島根原子力発電所 2 号機に
おけるプルサーマル計画について

平成 21 年 3 月

松 江 市

添付資料 「21 項目の質問に対する回答、意見、松江市の考え方」

図 2 - 1 島根原子力発電所における燃料プール内の使用済燃料貯蔵量の推計

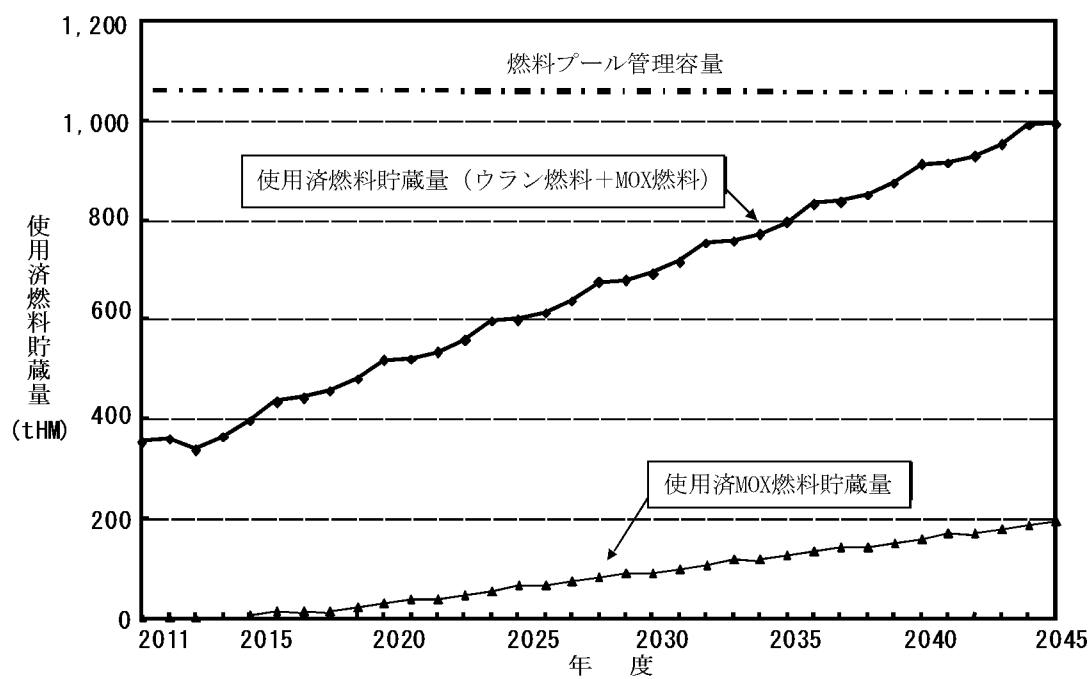
質問項目	2. 使用済みウラン燃料と使用済みMOX燃料の貯蔵量及び処理について
質問内容	使用済みウラン燃料と使用済みMOX燃料の貯蔵量は、2045 年頃にピークに達し管理容量を超えるとの推計を発表されているが、それぞれの貯蔵量の年次ごとの詳細な数量をお示しいただきたい。 また、仮に第二再処理工場の操業に遅れが生じるような場合には、使用済みウラン燃料と使用済みMOX燃料をどのように処理されるのか、具体的な計画をご説明いただきたい。
中国電力㈱の回答	・島根原子力発電所における使用済燃料の貯蔵量の年次ごとの推計は図 2－1 のとおり 使用済MOX燃料は、当面適切に貯蔵管理し、国の定める処理方策に沿って処理することを考えている。 ・MOX燃料の処理方策は、「原子力政策大綱」において 2010 年ごろから検討を開始し、六ヶ所再処理工場の操業終了に十分間に合う時期までに結論を得ます。また「原子力立国計画」において六ヶ所再処理工場の操業終了頃に第 2 再処理工場の操業を開始し、改修されるプルトニウムはFBRで再利用するとの基本シナリオが示されている。
松江市の考え方	中国電力の回答によれば、使用済み燃料の貯蔵量は 2045 年頃に管理容量に達することが予想されている。国の「基本シナリオ」では、「2045 年頃に第二再処理工場の操業を開始する。」とあり、「2010 年頃からの検討を円滑に開始するため、必要な準備を行っている。」と回答しているので、国が2010年を目途に早急に審議を開始し、第二再処理工場及び中間貯蔵施設の建設について、具体的な計画を策定される必要がある。
